# Osservazioni

**Valutazione di Impatto Ambientale (VIA)**  
*di competenza del Ministero dell'Ambiente e della Sicurezza Energetica,*  
*in relazione al progetto per la realizzazione del*

***"Data Center MIL 03"***  
*in Comune di Settimo Milanese (MI)*

Settimo Milanese (PV), 14 giugno 2024

Figura 2 - individuazione degli ambiti di impatto: 1) In rosso - area di cantiere; 2) In blu - area di cantiere; 3) In nero - percorso elettrodotta interrato (collegamento alla stazione di Terna)

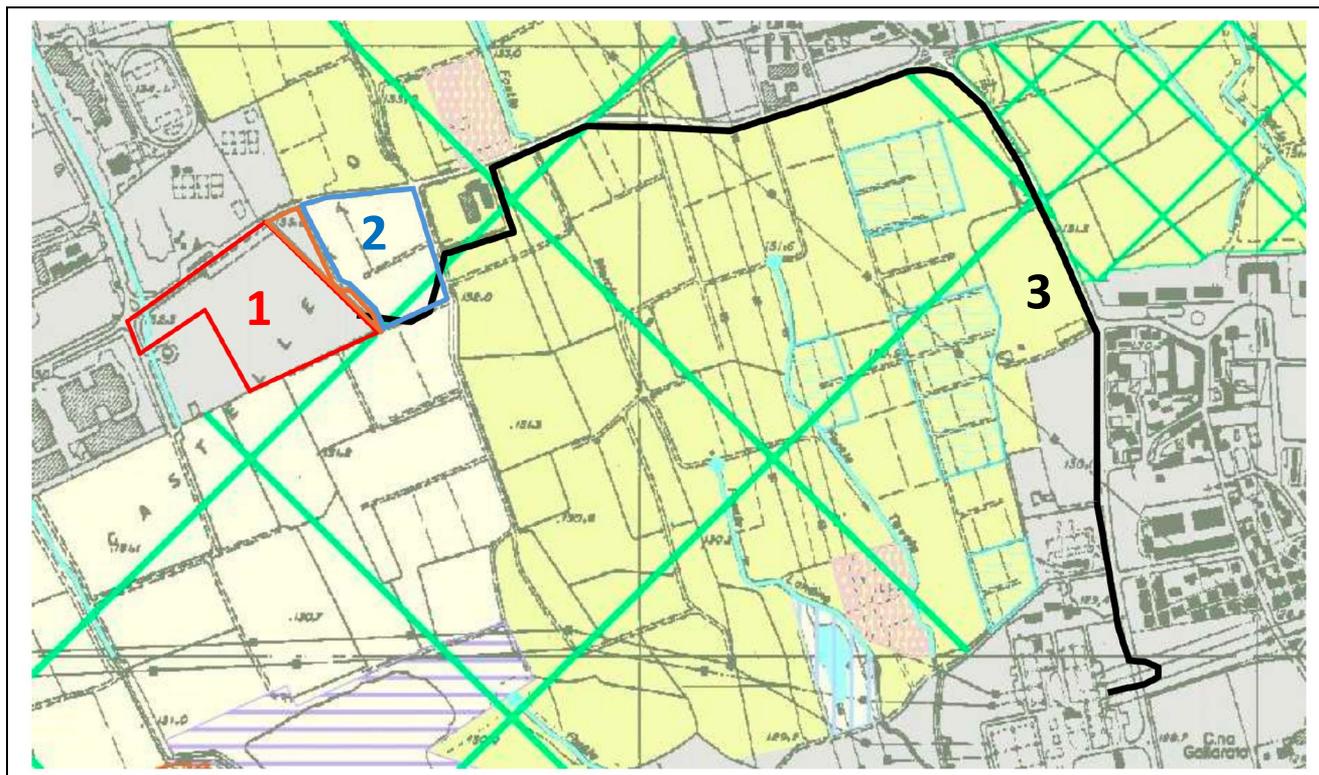
Il progetto infine prevede l'impegno di un'area agricola di notevole superficie (circa 5 ha) con la promessa di restituzione e ripristino all'uso agricolo.

Non è chiaramente indicato il progetto di recupero, soprattutto considerando che i tempi di recupero della fertilità sono di almeno 50 anni con costi prevedibili in apporto di ammendanti di almeno 10 mila euro all'anno.

Solo la perdita di sostanza organica conseguente all'occupazione dell'area di cantiere genera una emissione di migliaia di tonnellate di CO<sub>2</sub> in atmosfera.

Figura 2 - individuazione degli elementi di impatto

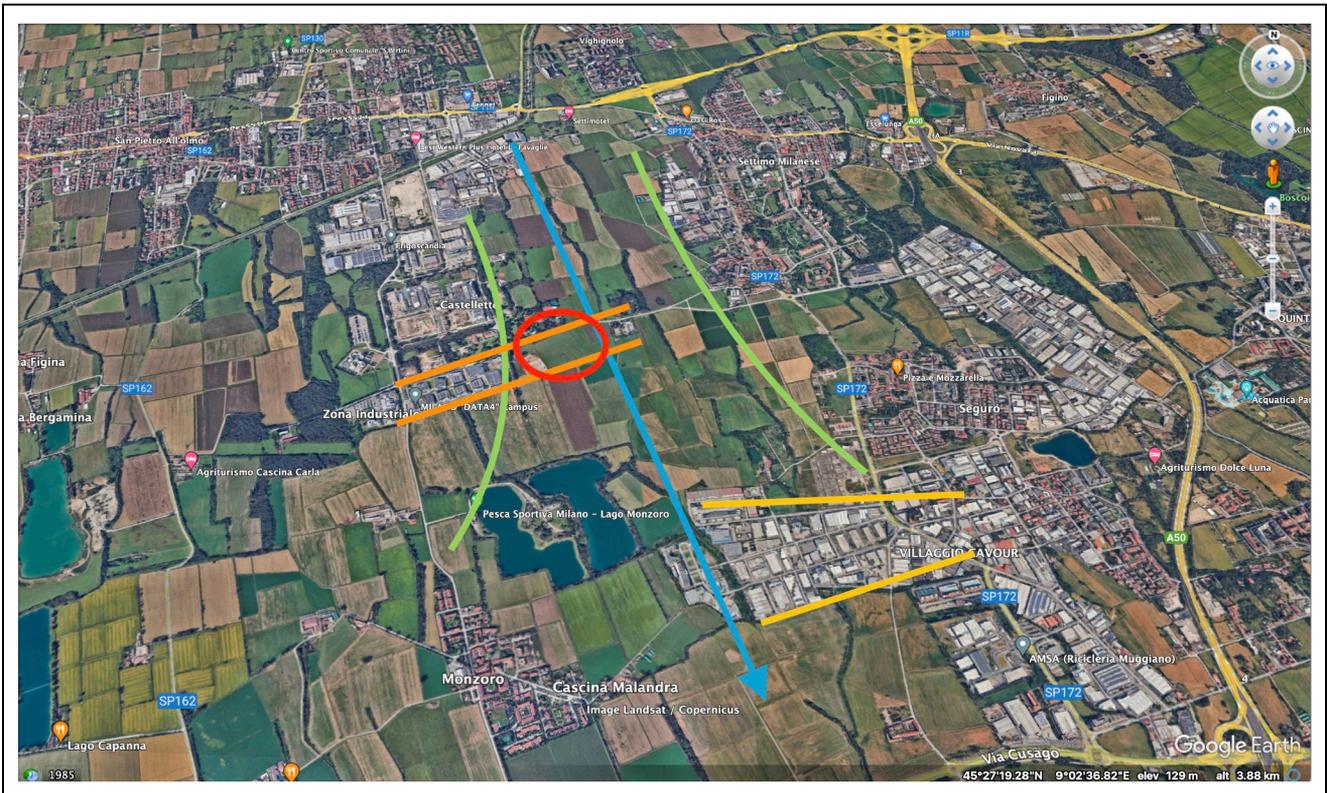
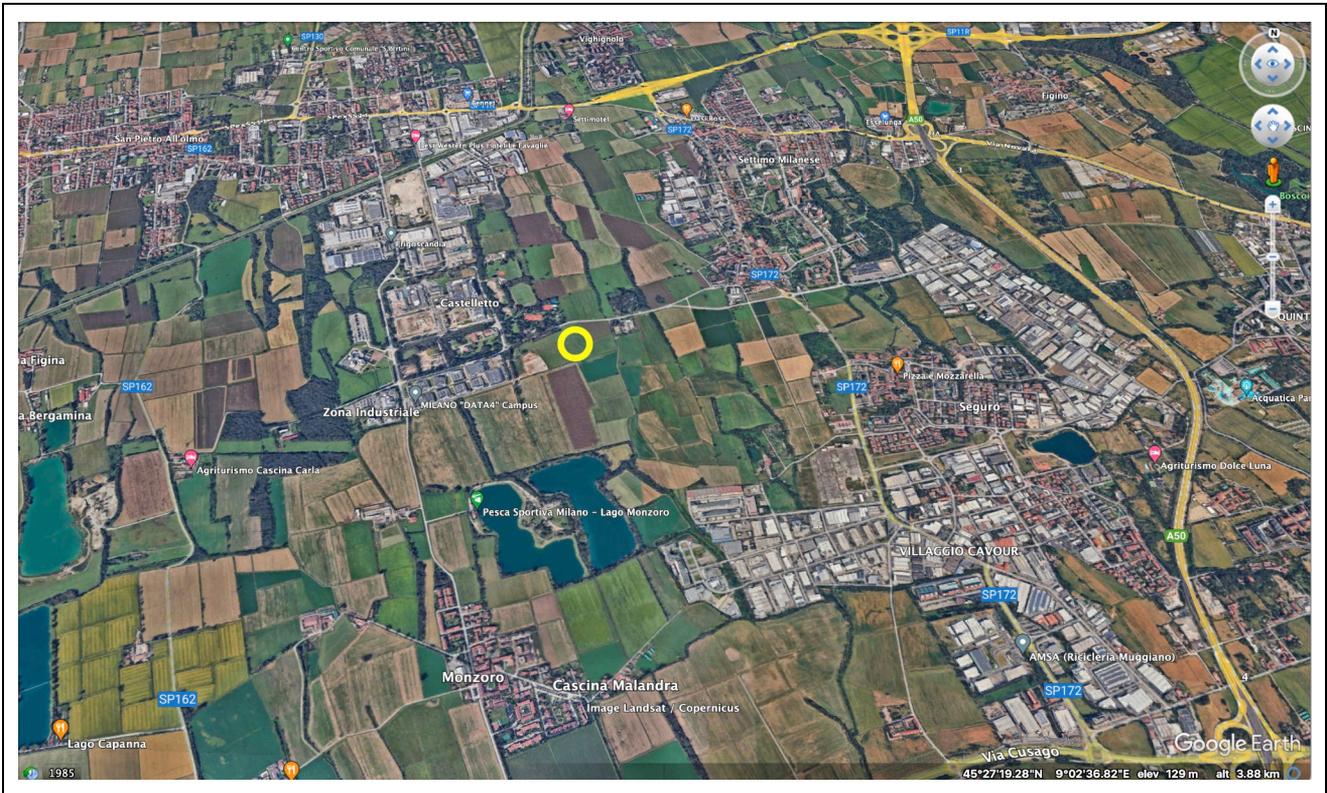
L'aspetto di grande evidenza di impatto è la frattura del corridoio ecologico ad ovest della tangenziale di Milano che, per quanto già frammentato, collega l'area pedemontana con la bassa pianura irrigua ed è solcato da una fitta rete di canali e di flussi freatici di falda sotterranea con direzione prevalente da nord ovest verso sud est.

Come rappresentato in figura 4 (a confronto l'immagine pulita in figura 3), la collocazione del progetto (cerchio rosso) prosegue la cesura già operata dall'area industriale di Castelletto (linee arancio) andando a devastare la continuità del varco di terreni ancora fertili (linee verdi) verso i laghi di affioramento di Monzoro. Le linee dell'andamento freatico, evidenziate dalle alberature di numerose aste di fontanile, (freccia azzurra) subiscono un importante impatto che si somma all'area industriale "storica" del "Villaggio Cavour" (linee gialle)
